respecto a la **Información pública de construcciones proyectadas en suelo no urbanizable, planta de producción de fertilizantes y recuperación de biometano en parcelas 49 y 638 del polígono 501 término Cabezales en el término municipal de Hervías**, publicada en el B.O.R. de 14 de octubre de 2025

QUE AL RESPECTO SE PRESENTAN LAS SIGUIENTES ALEGACIONES:

Imagen 1.- Captura realizada de SITEBRO.

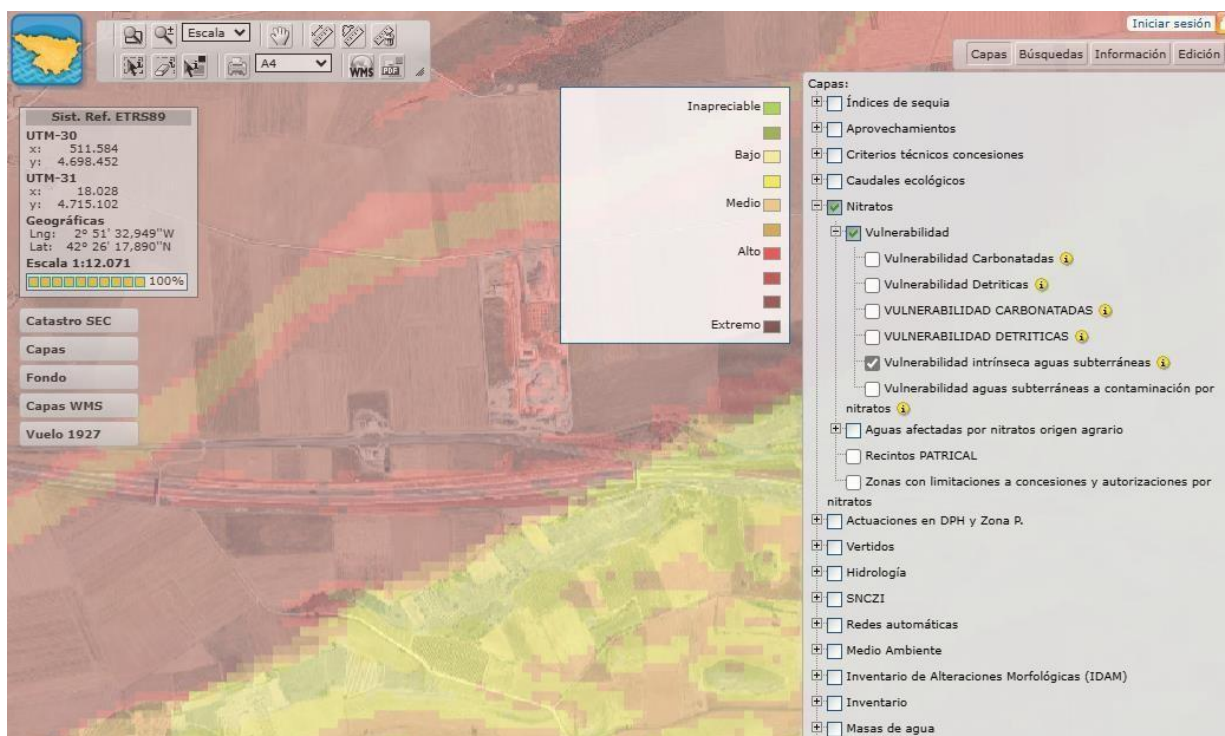
La zona donde se quiere localizar la planta tiene una alta vulnerabilidad intrínseca para las aguas subterráneas, de acuerdo con SITEBRO, adjuntamos un pantallazo de la consulta realizada.

A esto debemos añadir que las parcelas, no se indica en el proyecto cuales son, en las que quieren emplear el agua regenerada se encontraran cerca de la planta. Dada las características de los vertidos se producirá la acumulación de metales pesados en estas parcelas e incluso es posible que contaminen las aguas del acuífero del Oja.
